**Informe: EIC-Lanamme-INF-1098-2022**  
**Monitoreo de deformaciones verticales y**  
**asentamientos diferenciales en la sección del bastión**  
**2 del paso elevado San Miguel en Ruta Nacional 1,**  
**Limal- Cañas**

## Monitoreo de deformaciones verticales y desalineamientos diferenciales en la sección del bastión 2 del paso elevado San Miguel en Ruta Nacional 1, Limonal- Cañas

Figura 2. Resultados de verticalidad del Muro de relleno reforzado

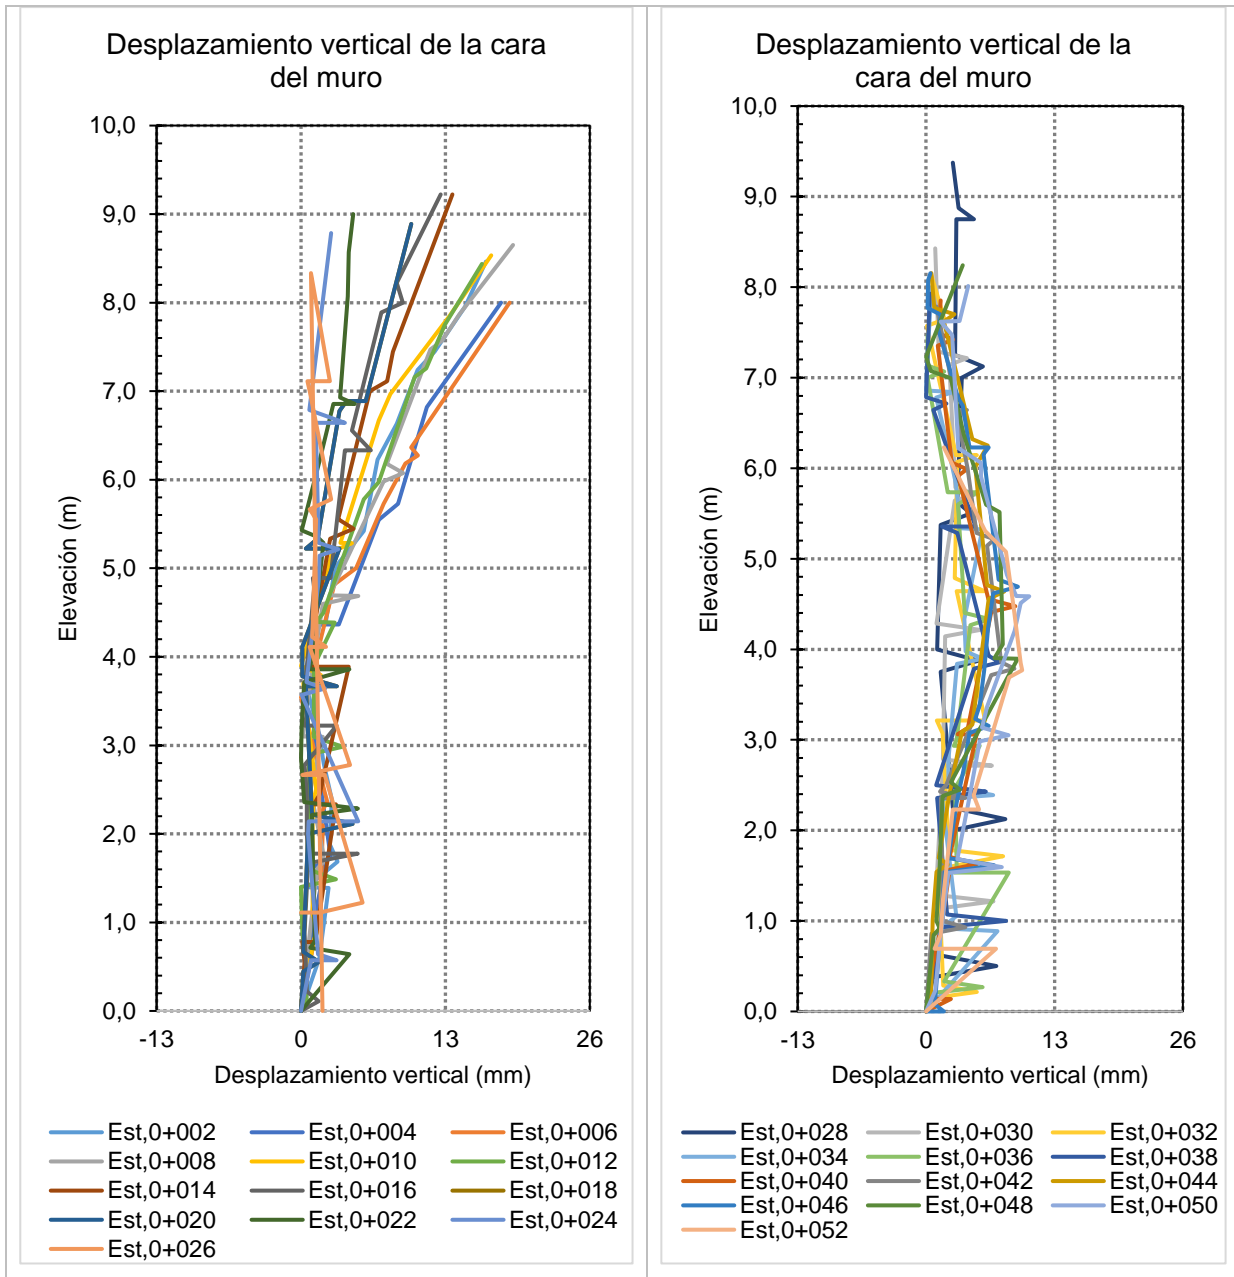
Como se puede observar en la Figura 2, el muro en la sección analizada presenta desplomes, tanto hacia afuera del muro como hacia adentro del mismo, con valores que se encuentran dentro de la tolerancia establecida por el CR-2010, de una relación de 13 mm por cada 3 m de altura.

La columna que representa el desplome total del muro se refiere a la diferencia vertical que existe respecto a la altura total del muro, a pesar de que las placas ubicadas en los niveles más altos se encuentran desplomadas hacia afuera de la cara del muro esto no representa una afectación a nivel estructural. Sin embargo, se considera apropiado rectificar las zonas más altas del muro ya que al iniciar la fase operativa dicha condición puede desmejorar comprometiendo la integridad de la estructura.

Figura 3. Resultados de verticalidad del muro margen derecha

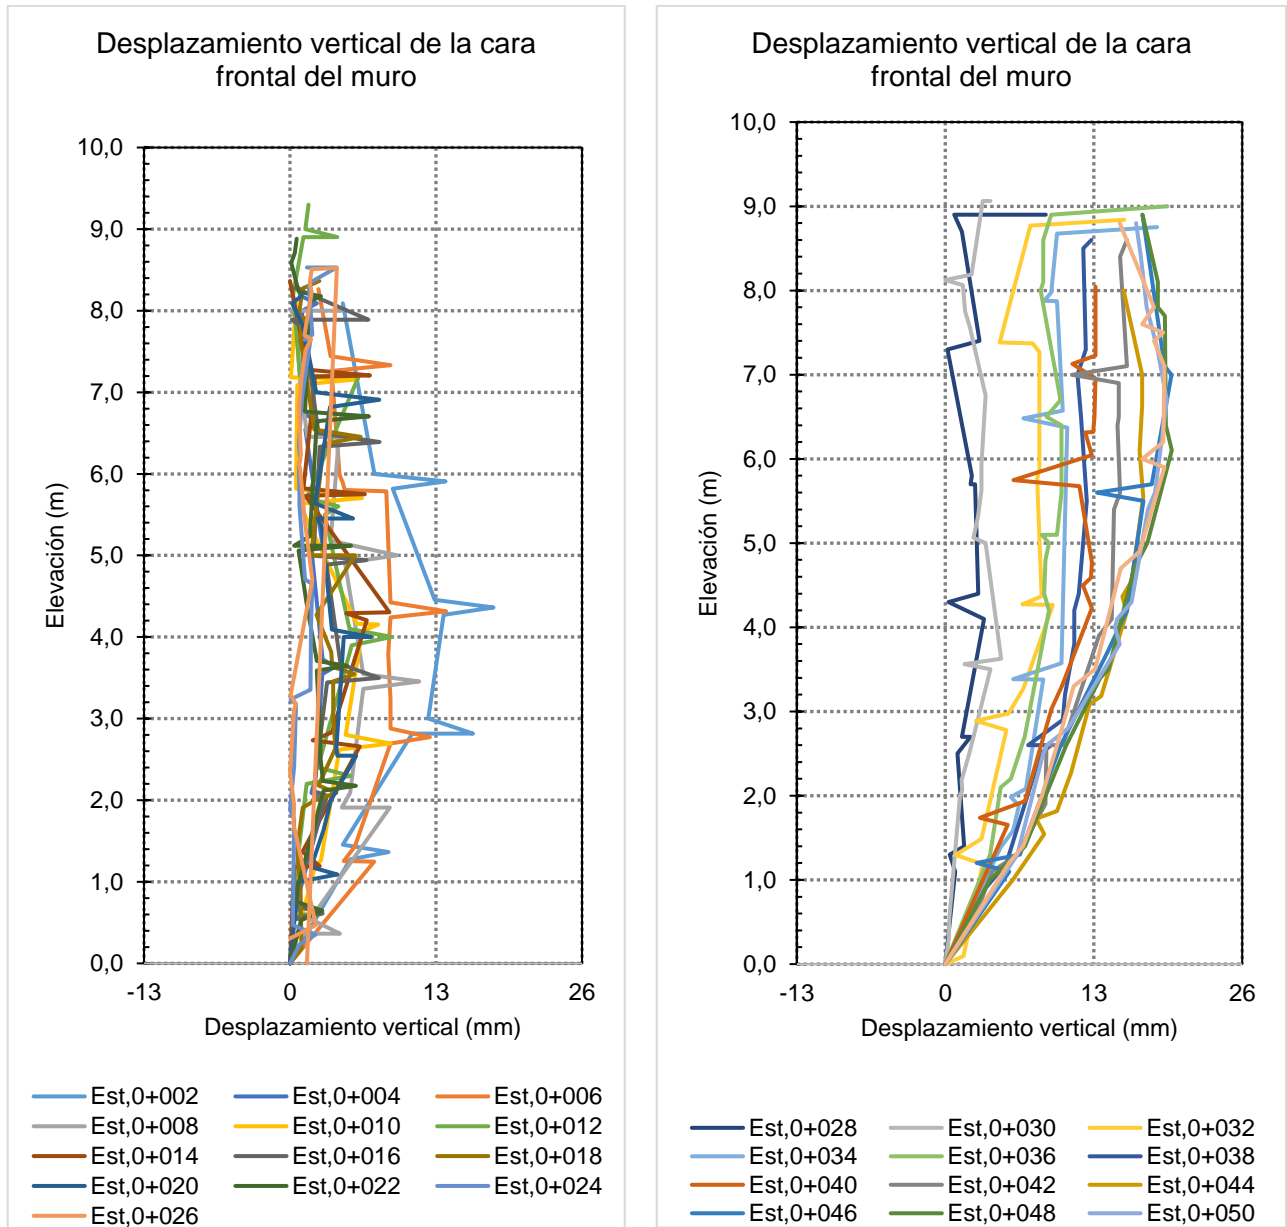
Como se puede observar en la Figura 3, el muro en la sección analizada sección presenta desplomes, tanto hacia afuera del muro como hacia adentro del mismo, con valores que se encuentran dentro de la tolerancia establecida por el CR-2010, de una relación de 13 mm por cada 3 m de altura.

Es importante destacar, que la magnitud de estos cambios de inclinación o pendiente, inicialmente hacia afuera y posteriormente hacia adentro del muro, son responsables de que sean observados en el sitio grandes deformaciones en el muro. Lo cual fue particularmente evidente en los estacionamientos iniciales que corresponden a las zonas de mayor altura del muro.

Como se mencionó anteriormente, la columna que representa el desplome total del muro se refiere a la diferencia vertical que existe respecto a la altura total del muro a pesar de que las placas ubicadas en los niveles más altos se encuentran desplomadas hacia afuera de la cara del muro esto no representa una afectación a nivel estructural. Sin embargo, se considera apropiado rectificar las zonas más altas

del muro ya que al iniciar la fase operativa dicha condición puede desmejorar comprometiendo la integridad de la estructura.
